TRANSPORDIAMET

Meie 29.06.2026 nr 7.1-2/26/9662-2

**Nõuded siloplatsi projekti koostamiseks
riigitee nr 15173 km 0,63-0,755
kaitsevööndis ja ristumiskoha ehitamiseks**

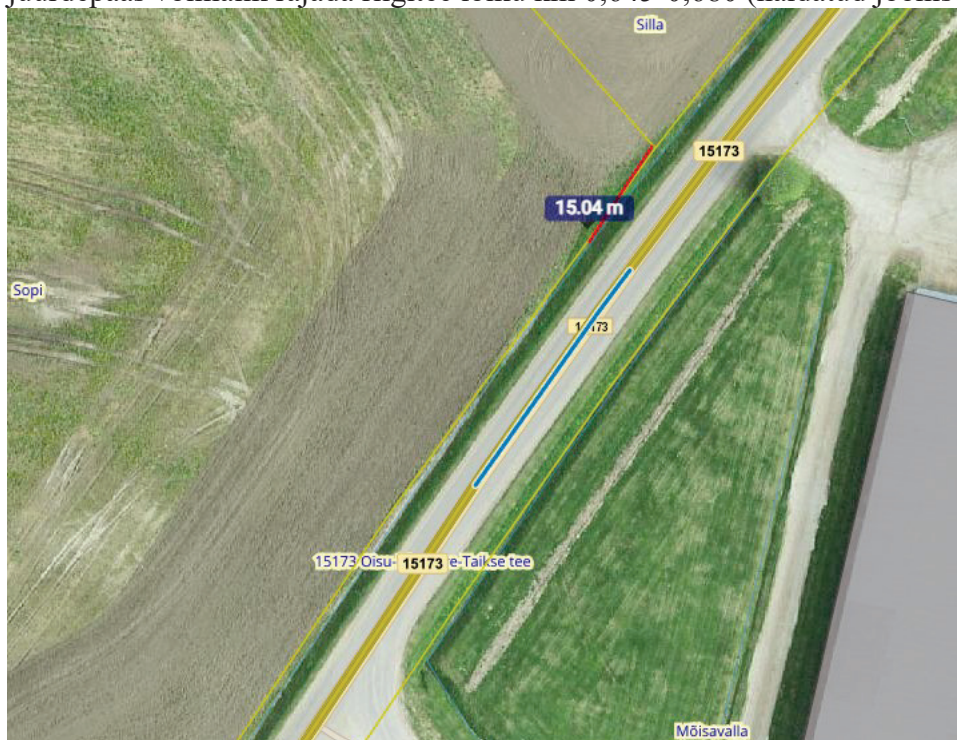
6. Projektis kasutada riikliku teeregistri (<http://teeregister.riik.ee>) põhiseid teede numbreid ja nimetusi.
7. Kinnistule on olemasolev juurdepääs riigitee km 0,745 oleva ristumiskoha kaudu. Meie hinnangul ei ole ristumiskoha geometria (kattega osa laius ja sõiduteega ristuva osa ulatus, lõunapoolne pöörderaadius) sobiv ja piisav siloplatši teenindava transpordi liiklemiseks. Taotluse kohaselt soovitakse siloplatši teenindamiseks ehitada ka teine juurdepääs. Arvestades vajadusega tagada kliimaministri 17.11.2023 [määruse nr 71](#) „Tee projekteerimise normid“ (edaspidi normid) lisa 1 tabelis 17 toodud ristmike vähimad vahekaugused, on teine juurdepääs võimalik rajada riigitee lõiku km 0,645-0,680 (näidatud joonisel sinise joonega).

Teie poolt on 26. juunil meile saadetud esmane, ilma kooskõlastusteta topo-geodeetiline mõõdistus. Mõõdistuse alusel saame öelda, et olemasoleva ristumiskoha rekonstrueerimine ning uue ristumiskoha ehitamine on võimalik meie poolt antava näidislahenduse alusel. Ristumiskohtade rajamiseks sõlmib Transpordiamet huvitatud isikuga ristumiskoha ehitamise lepingu ning ehitamise kulud kannab huvitatud isik. Topo-geodeetiline mõõdistus jääb lepingu lisaks. Palume esimesel võimalusel esitada lõplik, teostaja poolt allkirjastatud mõõdistus ning täpsustada teise ristumiskoha asukoht lähtudes eelnevast joonisest.
